Oggetto: [ID: 7510] Procedura per il rilascio del Provvedimento di VIA PNIEC-PNRR nell'ambito del provvedimento unico in materia ambientale ai sensi dell'art.27 del D.Lgs. 152/2016 e ss.mm.ii., relativa al progetto di un impianto agro-fotovoltaico, denominato "Dafne", della potenza di 29,31 MW e delle opere di connessione alla RTN, da realizzarsi nel territorio del Comune di Francofonte (SR), e relative opere di connessione ricadenti anche nel Comune di Vizzini (CT).

Proponente: Dafne Sole S.r.l.

Parere tecnico-istruttorio

Fig. 4 – elaborato Tav06 – Compatibilità paesaggistica beni paesaggistici

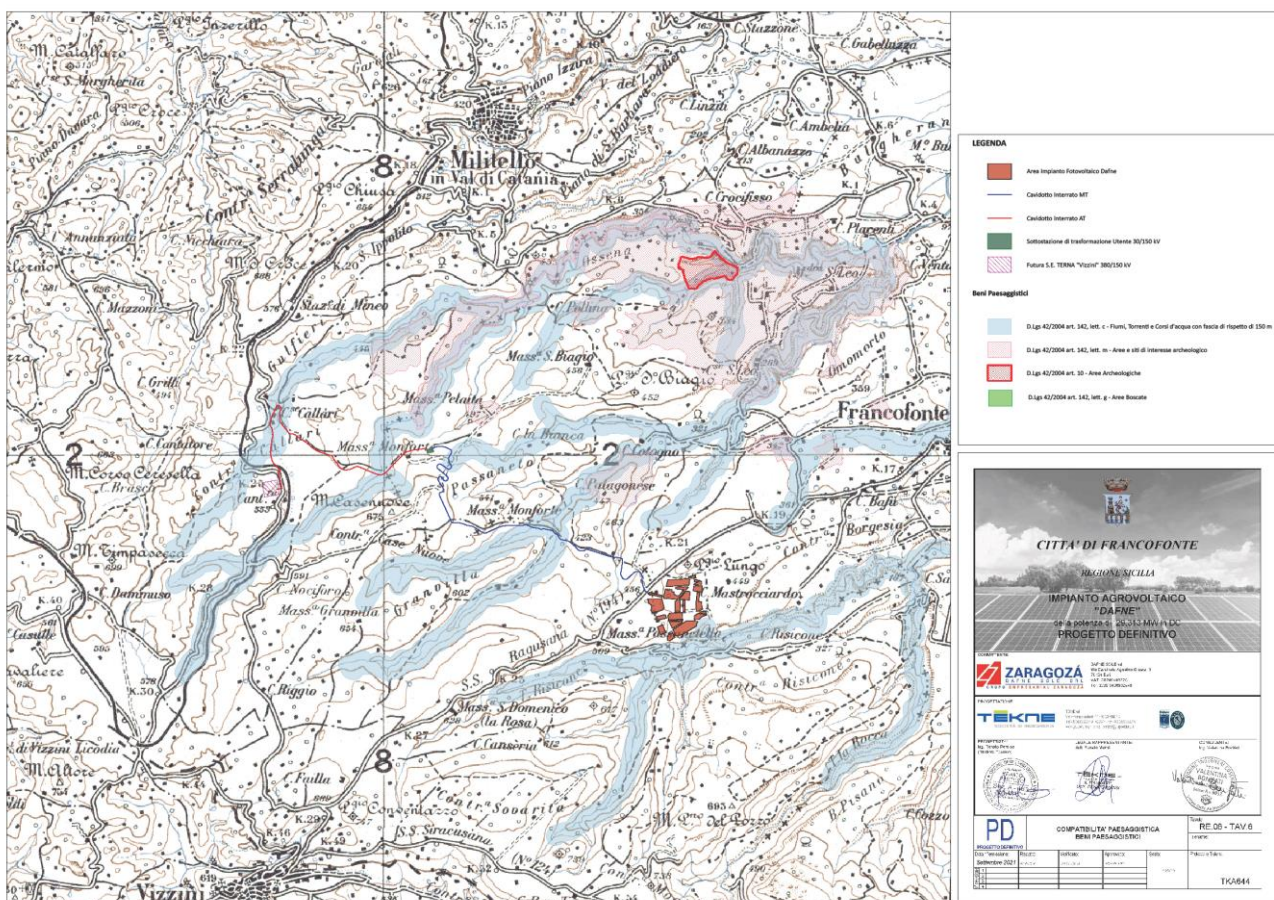
1.2) lett g): “I territori coperti da foreste e da boschi, ancorché percorsi o danneggiati dal fuoco, e quelli sottoposti a vincolo di rimboschimento, come definiti dall’articolo 2, commi 2 e 6, del decreto legislativo 18 maggio 2001, n. 227”:
interferenze:

- area dell’impianto lati sud ed ovest posti in aderenza, lato est distante circa 100 mt, il cavidotto è posto in aderenza al perimetro dell’area boscata “Demanio Granvilla”;

Fig. 5 – Area impianto e cavidotto, su beni paesaggistici e componenti di paesaggio, dei Piani di Siracusa e Catania, in cui si rilegge la tessitura dei percorsi storici – elaborazione SS-PNNRR.

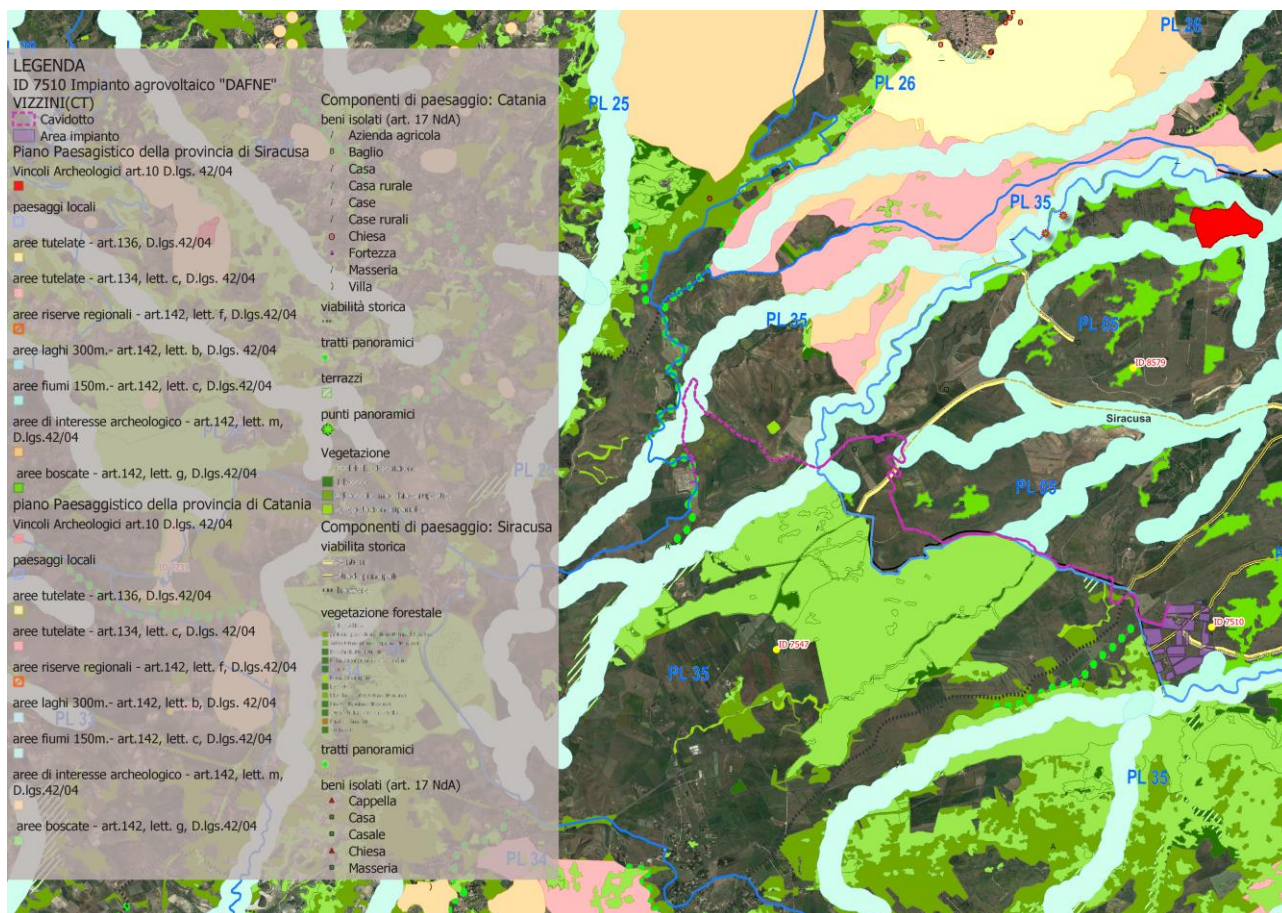
CONSIDERATO E VALUTATO che, con riferimento agli aspetti paesaggistici, secondo quanto individuato nelle Norme per Componenti – Sistema Antropico - Sottosistema insediativo agli artt. 17 – 18 – 19 delle N.T.A. Beni Isolati - viabilità Storica – Punti e percorsi panoramici, sono emerse le seguenti interferenze:

- “Masseria Monforte” classe D1 (cod. sitp 369_17) limitrofa alla stazione di trasformazione;
- percorso panoramico SS194 e punti panoramici (ID Elemento 490 provincia di CT- ID 370-489 provincia di SR cfr. figura 7) in aderenza all’area dell’impianto verso nord;
- percorsi storici:

- strada principale (ID elemento 658 provincia SR) sentiero (ID elemento 639 provincia SR) attraversano le aree interessate dal previsto impianto;
- sentiero (ID elemento 697 provincia SR) che conduce all'area del *Demanio Granvilla*, interferito dal cavidotto e limitrofo al fabbricato della stazione di trasformazione in località Masseria Monforte;
- strada principale (ID elemento 696 provincia SR) che attraversa l'area del previsto impianto;
- sentiero che conduce all'abitato di Francofonte e sentiero (ID elemento 640 provincia SR) diramazione della strada principale che si sviluppa lungo il corso d'acqua torrente Risicone, che attraversa anch'esso l'area in cui sarà realizzato l'impianto agrovoltaico;

Fig. 6 – Stralcio da elaborato grafico RE06-TAV_15-Trame_agricole

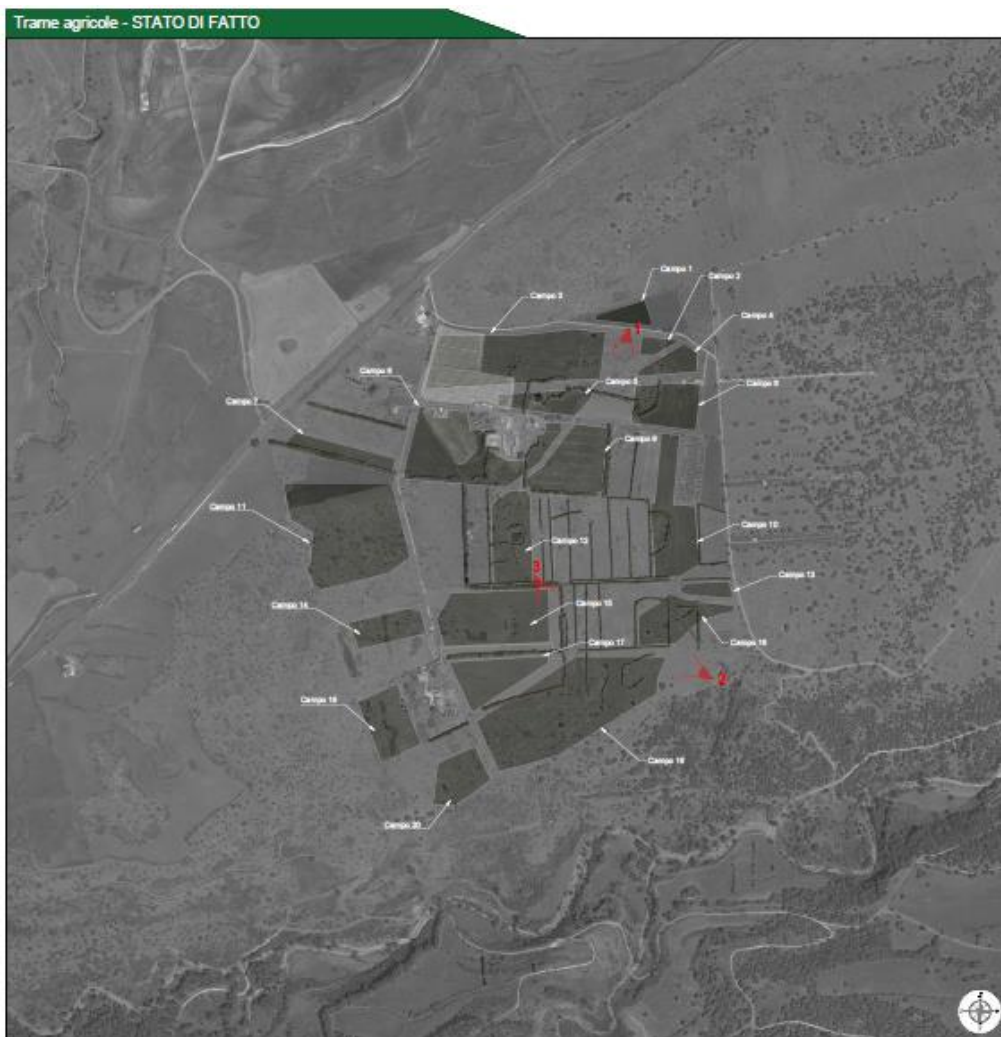
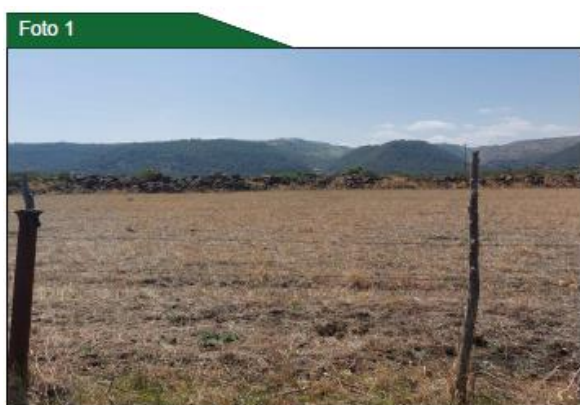
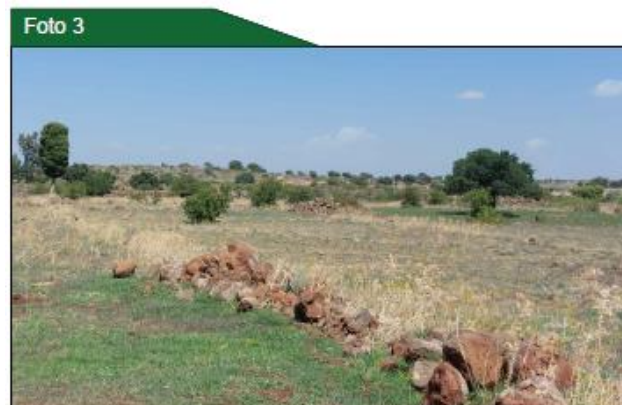
ESAMINATI i contenuti della documentazione presentata dal proponente, comprensiva anche della documentazione integrativa, prodotta a seguito degli approfondimenti richiesti da questa Soprintendenza Speciale PNRR, con particolare riguardo alla morfologia del territorio alla viabilità storica, quali invarianti strutturali, ed alle trame agricole strutturanti, anche in relazione alla scelta di articolare le aree in cui sono disposti i pannelli fotovoltaici in 20 sotto-campi che solo in parte si giustappongono lungo le linee esistenti delle trame agricole;

RITENUTO che la disposizione planimetrica proposta non sembra seguire criteri di inserimento paesaggistico ponendosi in contrasto con le trame storiche dei campi, e che le opere di mitigazione, essenzialmente destinate a un mascheramento rispetto a viste ravvicinate (cfr. fotoinserti di progetto), non costituirebbero, invece, un efficace sistema di mitigazione nelle viste a distanza;
